762-INSP

Inspectie verslag van een oude/bestaande huishoudelijke elektrische installatie

Straatnaam Hofstee
Huisnummer 24
Busnummer
Postcode 9255
Gemeente Buggenhout
Land Belgium

Afbeelding schakel- en verdeelbord

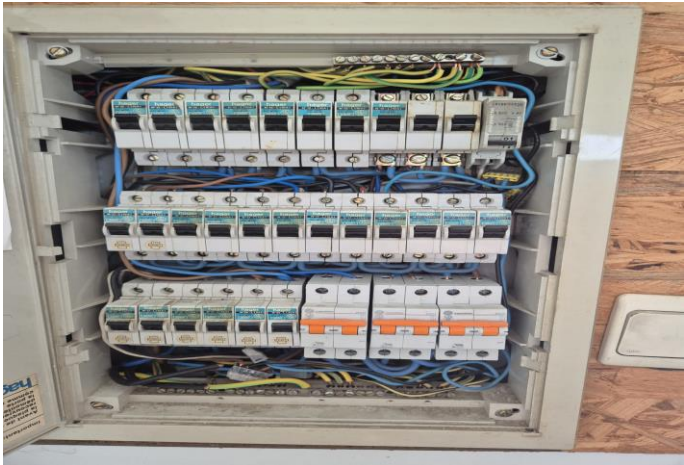
1.01 Ééndraadsschema van de installatie is te voorzien en/of te vervolledigen. (Boek 1 Afdeling 2.12 - 2.13 en 3.1.2 en 9.1.2)
1.02 Situatieschema van de installatie is te voorzien en/of te vervolledigen. (Boek 1 Afdeling 2.12 - 2.13 en 3.1.2 en 9.1.2)
I5.02 De aanduiding van de stroombanen en/of apparatuur, aansluitklemmen, enz dient aangebracht of vervolledigd te worden. (Boek 1 Onderafdeling 3.1.3.1. en 3.1.3.3.A. en 5.1.6.1)
I7.04 Onbruikbare smeltzekeringen of vermogensschakelaars moeten vervangen worden. (Boek 1 Afdeling 9.5.)

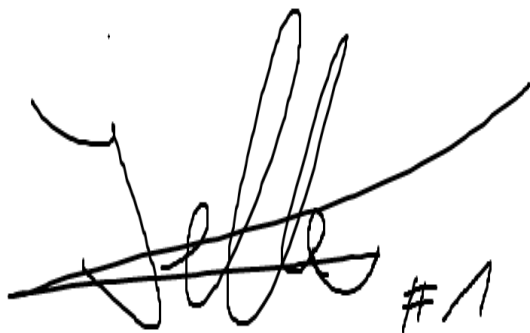
19.02 Schakelaars, contactdoos of aftakdoos herschikken en opnieuw bevestigen. (Boek 1 Onderafdeling 1.4.1.3.)
